Betreft: Nieuwe motor voor servicedoeleinden

De motoren JW 525 09 (4822 361 20006) en 4822 194 00207 (4822 361 20023) worden niet meer geleverd.

Fig. 1

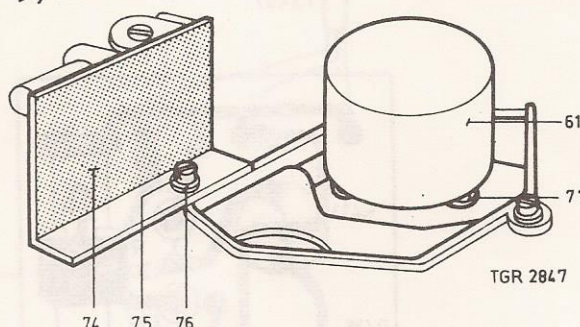
- a. De nieuwe motor pos.61 met afstandsringen pos.77 wordt op dezelfde manier bevestigd als de oude motor (zie fig.1)
- b. De motorregelprint pos.74 wordt met de reeds aanwezige schroef pos.75 en sluitring pos.76 aan de montageplaat bevestigd.
